Sujet : [INTERNET] enquête publique quartier gare de Moirans

**AVIS SUR LE PROJET DIT DE RENOUVELLEMENT URBAIN
DU QUARTIER GARE DE MOIRANS
(Autorisation loi sur l'eau – étude d'impact)**

Le Comité Écologique Voiron Chartreuse (CEVC), association du Voironnais pour la protection de l'environnement, a examiné le projet soumis à enquête publique relatif au quartier gare de Moirans.

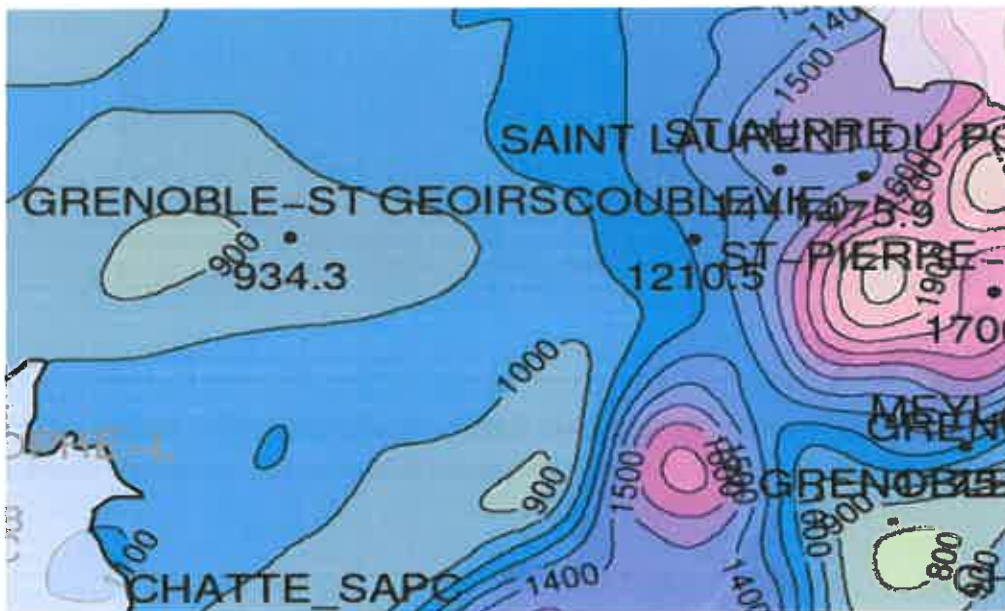
Le maître d'ouvrage se fixe comme objectif de ne pas dépasser, en durée de retour de 30 ans, le déversement de 7 l/s/ha dans le réseau syndical. Cette limite de 7 l/s/ha vise à faire face aux pluies en durée de retour de 10 ans. On en déduit que le maître d'ouvrage se satisfait de la capacité actuelle du réseau syndical. Qu'il estime que la durée de retour de 30 ans est appropriée sans qu'on sache ce qu'il est prévu pour assurer la protection des personnes et des biens en cas de pluies centennales.

Ces signaux climatiques doivent être pris en compte dans la conception des aménagements actuels. L'étude apparaît trop optimiste en matière de risque d'inondations. Elle doit être complétée sur le volet de la protection des personnes et des biens en cas de pluies centennales

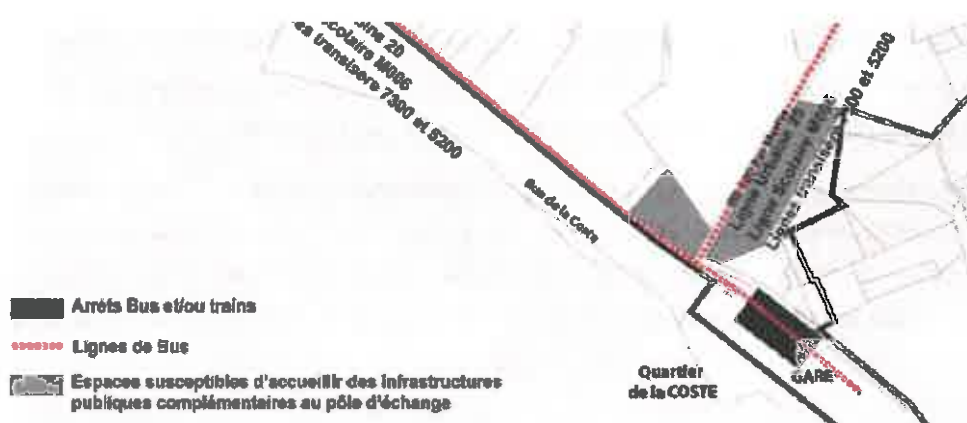
Aménager une aire de stationnement sur ces parcelles inondables ne pourra pas se faire sans remblais, ce qui oblige à reconsidérer les calculs du volume soustrait à l'expansion des crues.

Cette disposition contestable de l'OAP relative aux aires de stationnement s'applique à l'ensemble des espaces verts. De ce fait, l'obligation fixée à l'article 1.3.1 de l'OAP (*50% du tènement foncier support du projet sera réservé aux espaces verts comprenant au minimum 30% de pleine terre*) pourra être satisfaite en aménageant une aire de stationnement sur 20 % de la surface du tènement comptés comme espaces verts (les 20 % qui ne sont pas nécessairement en pleine terre et qui ne représentent pas la surface *majoritaire* des espaces verts).
